Révision du Plan Local d'Urbanisme (PLU) de la commune de Cercy-la-Tour

Projet arrêté le 12 juillet 2022

Avis des services de l'État

3.2. Règlement graphique

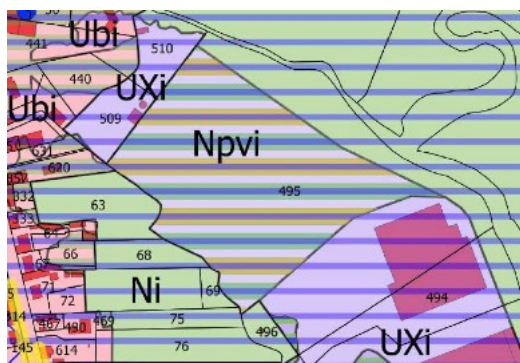
En ce qui concerne le plan du zonage, l'emprise de la zone inondable du Plan de Prévention du Risque inondation (PPRi) de la rivière Aron et de ses affluents semble bien reportée. On peut noter toutefois la présence d'une zone "Npvi", située à proximité de l'entreprise FAURECIA, destinée à l'installation de panneaux photovoltaïques.

Bien que le règlement du PPRi de l'Aron (comme la majorité des PPRi approuvés avant 2015) ne traite pas explicitement de l'installation des panneaux photovoltaïques, l'installation des panneaux photovoltaïques ne peut être admise que dans les secteurs d'aléas faible et moyen, soit avec une hauteur d'eau inférieure à 1.00 m. Au-delà d'une hauteur d'eau de 1.00 m, l'installation des panneaux est donc interdite. Cette règle est valable sur l'ensemble de notre territoire.

Pour en revenir plus particulièrement au PLU de Cercy, la zone "Npvi" est classée en grande partie en secteur d'aléa fort, avec une hauteur d'eau supérieure à 1.00 m. Dans ce secteur d'aléa fort, l'installation de panneaux photovoltaïques ne sera pas admise au titre du risque inondation.
